15. marts 2024 - Sagsnr. 23/16854 - Løbenr. 49039/24

Afslag på ansøgning om lovliggørelse af betonmur og fodring samt påbud om fysisk lovliggørelse, Kystvej 5, 6091 Bjert, beliggende ud for matr. nr. 14i Sdr. Bjert by, Sdr. Bjert, Kolding Kommune

Figur 2. Skråfoto, hvor murens placering ses helt ud til stranden. Skråfotoet er taget den 20. maj 2023 (Skråfoto, Styrelsen for Dataforsyning og Infrastruktur).

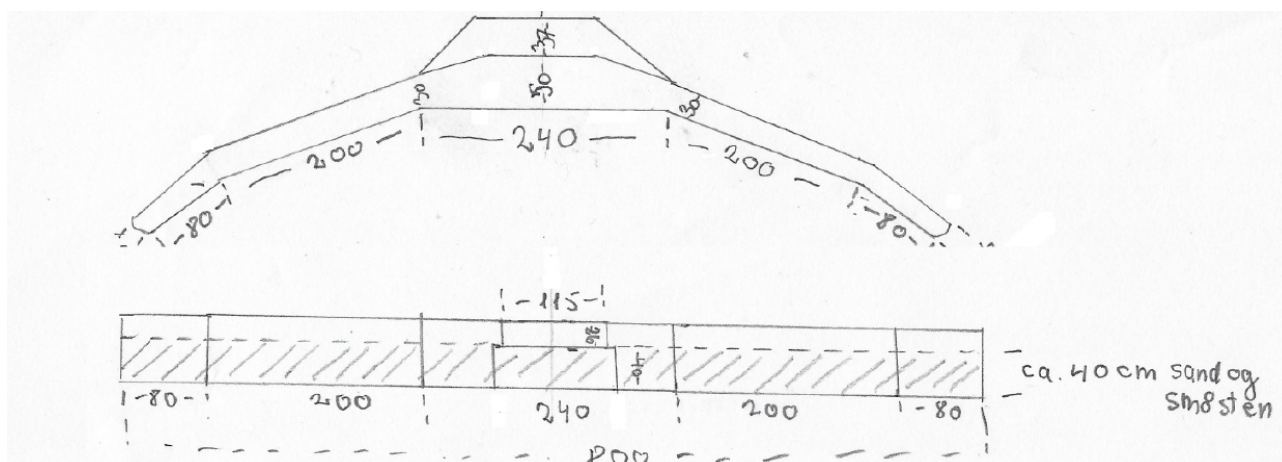
Betonmuren fremstår med en rund form og ligger fremskudt på et umatrikuleret areal mellem ansøgers matrikel og stranden (Figur 1). Muren er beliggende lige oven for stranden, hvor strandvegetationen begynder.

Det oplyses i ansøgningen, at ansøger omkring 2005 fjernede en del rynket rose fra skråningen mod stranden. Derefter blev skråningen eroderet i forbindelse med storme. Da der bag skråningen er et areal, som ansøger ønsker at beskytte mod erosion, anlagde de i april 2009 betonmuren (Figur 2, Figur 3 og Figur 4).

Et kystbeskyttelsesanlæg, som den ansøgte mur, vil desuden have en landskabelig påvirkning på kystområdet. Jo mere fremskudt anlægget er beliggende, des større vil påvirkningen af landskabet være.

Ved en gennemgang af skråfotos fra 2017, 2019, 2021 og 2023 ses det, at vegetationen omkring muren varierer over tid og det varierer dermed også, hvor synlig muren er i kystlandskabet.

Når ovenstående hensyn afvejes, vurderer Kolding Kommune samlet, at der ikke kan meddeles en lovliggørende tilladelse til betonmuren. Da fodringen på 1,5 m³ grus har til formål at hæve arealet omkring muren, forsvinder formålet, hvis der ikke er nogen mur. Af denne grund meddeles et afslag på det ansøgte og påbud om fjernelse af den etablerede betonmur.

Kolding Kommune påbyder derfor, at den etablerede betonmur med indbygget trappe fjernes i sin helhed og området retableres, jf. § 19 a i kystbeskyttelsesloven.
